Auszug aus der 5. Änderung des Bebauungsplanes Nr. 35 „Berkenkamp“

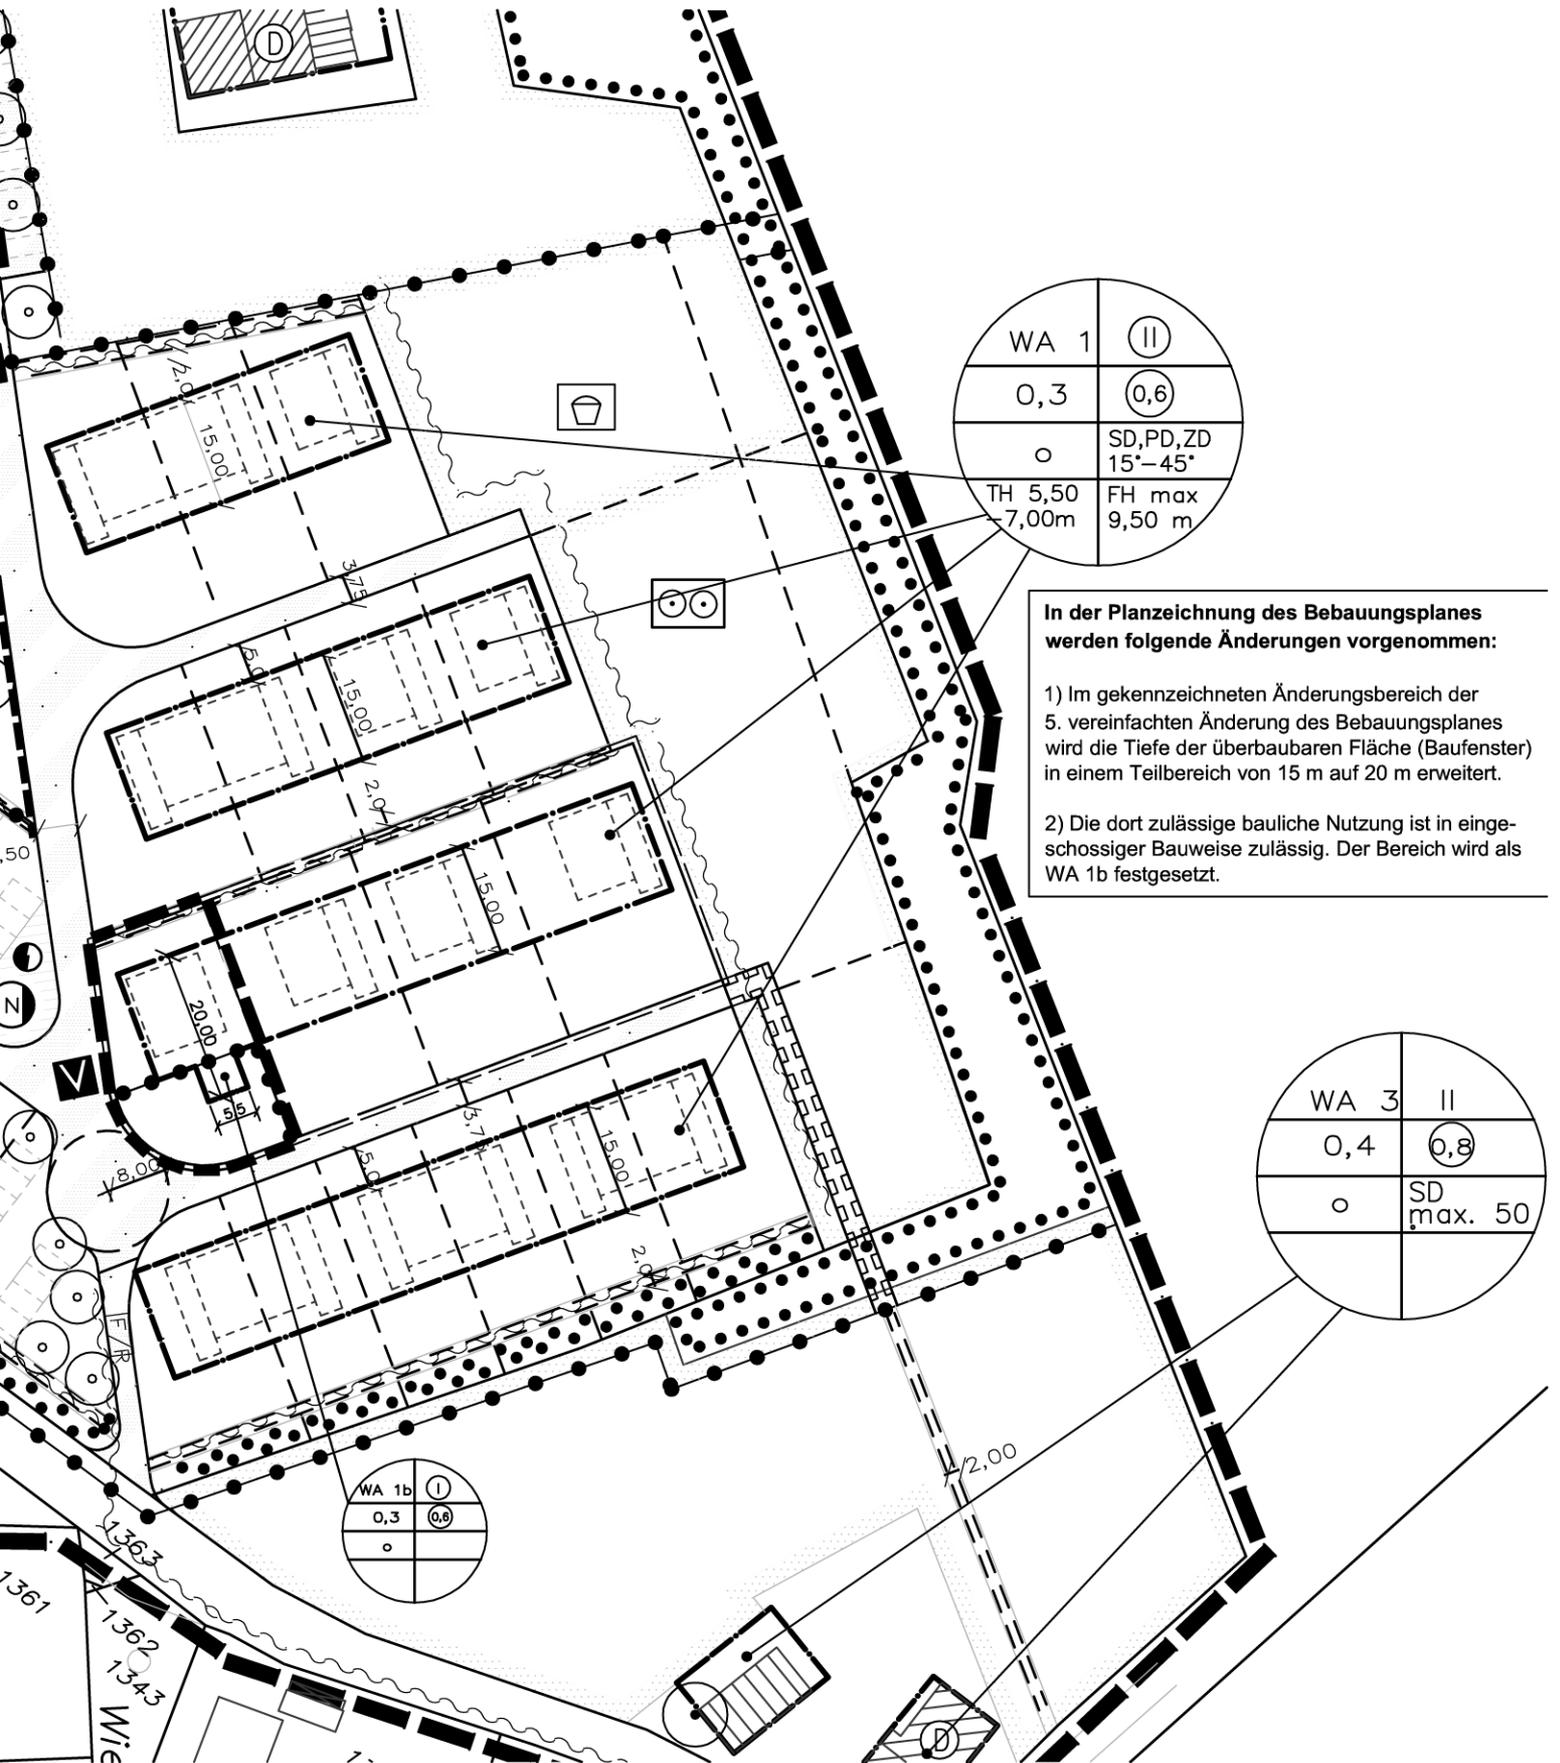
In der Planzeichnung des Bebauungsplanes werden folgende Änderungen vorgenommen:

- 1) Im gekennzeichneten Änderungsbereich der 5. vereinfachten Änderung des Bebauungsplanes wird die Tiefe der überbaubaren Fläche (Baufenster) in einem Teilbereich von 15 m auf 20 m erweitert.
- 2) Die dort zulässige bauliche Nutzung ist in eingeschossiger Bauweise zulässig. Der Bereich wird als WA 1b festgesetzt.

WA 1b	I
0,3	0,6
○
